Groupe de travail de la sécurité passive

Soixante-cinquième session

Règlement ONU n° 135 (Choc latéral contre un poteau)

**Proposition de complément 2 aux séries 00 et 01
d'amendements au Règlement n° 135
(Choc latéral contre un poteau)****Communication de l'expert de la France***

Figure

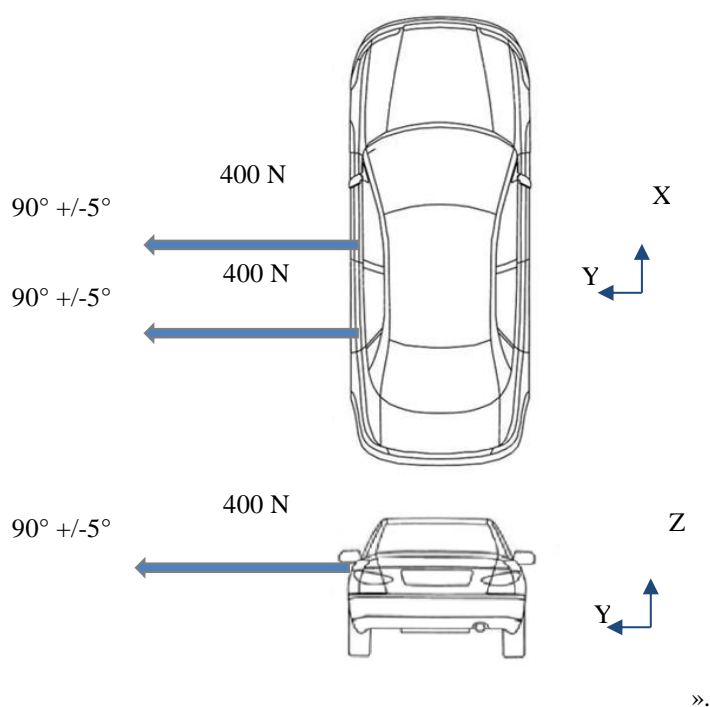
- a) **S'il est clairement visible que la serrure de la porte est fermée ; ou**
- b) **Si la porte ne s'ouvre pas lorsqu'on applique une force de traction statique d'au moins 400 N dans la direction y, conformément à la figure ci-dessous, aussi près que possible du rebord de la fenêtre et de l'extrémité de la porte située à l'opposé du côté où se trouve la charnière, à l'exception de la poignée.**
